校園規劃小組工作報告

109學年度第1次校務發展規劃委員會

校園規劃小組委員會會議紀要

中研院原分所鄰小椰林道騎樓結構補強暨外觀美化 (提案單位：總務處營繕組)

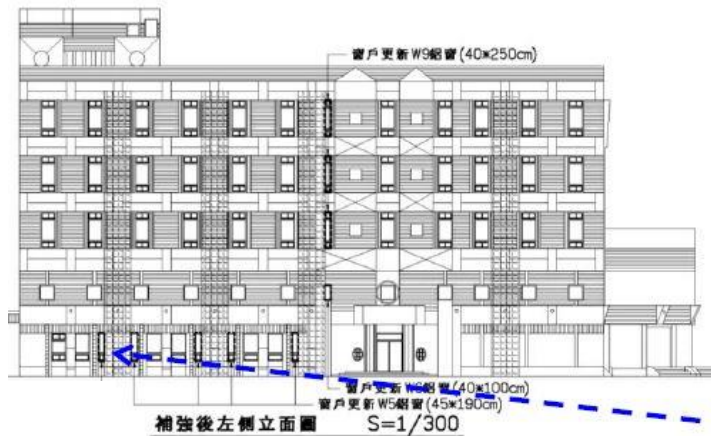
因大樓南北向跨距甚大，亦為老舊建築物，為日後安全考量，於鄰近小椰林道之東側騎樓下方增設鋼構補強，並為降低對校園景觀衝擊，規劃於鋼構補強外觀進行美化，提出五款設計方案。

會議決議：**(1)原則通過。**

(2)外觀美化方案及鋼構色系建議採模擬圖B2進行後續施作。

資訊工程館耐久性修繕工程 (提案單位：總務處營繕組)

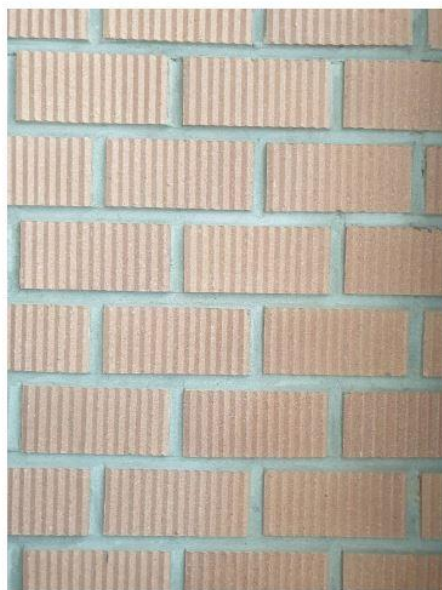
寬翼牆擬不延續外牆原有水平抵石子飾帶、及北向立面深凹窗之裝飾牆，新增寬翼牆部分全部採磁磚拼貼，且因成本與工期考量，將13溝面磚更換為二丁掛磚。惟將改變建築外觀、顯得突兀。

會議決議：**(1)本案不通過。**

(2)本工程施作涉及建築外觀部份，應依原建築設計語彙修復，包括：13溝面磚、抵石子水平飾帶及飾牆等，維持原建築物風貌。
